Ref. Expediente N° NC2018/0009214

TÍTULO DE LA SOLICITUD: “SISTEMA DE ALINEACIÓN ÓPTICA PARA UNA UNIDAD DE BOMBEO DE BALANCÍN”

NÚMERO DE SOLICITUD INTERNACIONAL: PCT/US2017/016293

Como resultado del examen de patentabilidad realizado a la solicitud indicada en la referencia, atendiendo a lo consagrado en el artículo 45 de la Decisión 486 de 2000, se le comunica que esta Dirección ha encontrado que la materia objeto de solicitud no cumple con algunos requisitos establecidos en la Decisión, con fundamento en los siguientes aspectos:

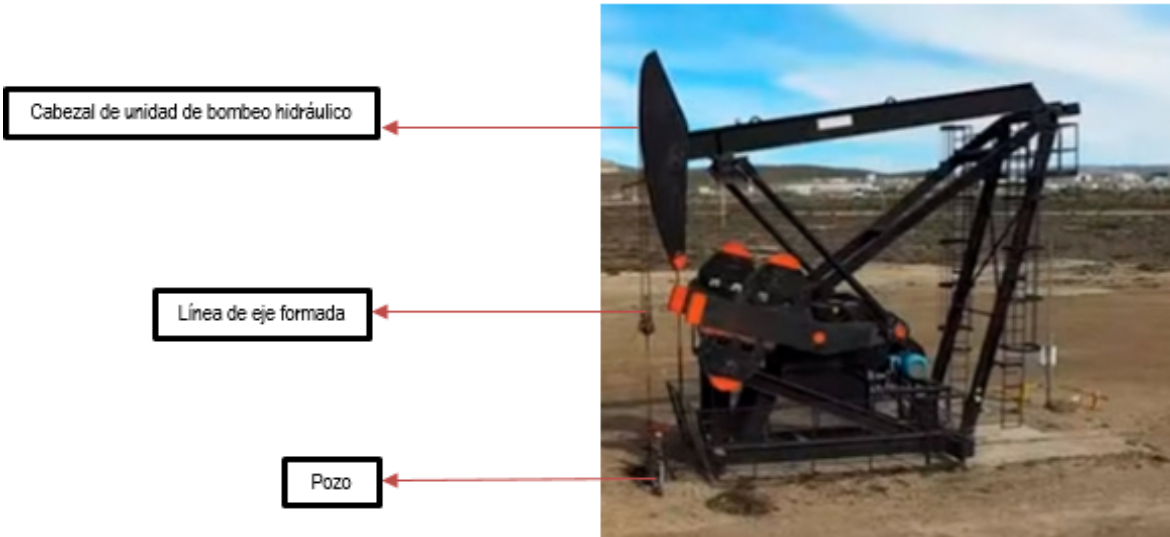
Adosar un ensamblaje de diana a la bomba, que se caracteriza porque el ensamblaje de diana incluye una diana	FIG. 2 es un diagrama estructural esquemático de un disco diana láser de la presente invención.  图 2
Adosar un ensamblaje emisor a la boca de pozo en una primera posición	El modelo de utilidad utiliza un dispositivo emisor de láser para centrar, que tiene alta precisión y puede alinearse a cualquier altura de la unidad de bombeo. (Pág. 1, párr. 2).
Emitir un haz de luz desde el ensamblaje emisor hasta el ensamblaje de diana	
Determinar la posición de la bomba con respecto a la boca del pozo por la proyección del rayo de luz sobre el ensamble de diana	El modelo de utilidad emite luz láser en el objetivo láser a través de un dispositivo emisor de láser, y el punto muerto en la unidad de bombeo y la proyección en el objetivo láser de punto muerto inferior, lee el valor y calcula el grado de centrado de la unidad de bombeo. Puede realizar el centrado a cualquier altura de la unidad de bombeo para mejorar la precisión y la eficiencia de la alineación de la unidad de bombeo. (Pág. 3, párr. 31)

De acuerdo con la tabla anterior, las características esenciales del método para alinear una bomba con una boca de pozo de la reivindicación 1 habían sido divulgadas previamente en el documento D1, por lo tanto, la materia reivindicada no es nueva.
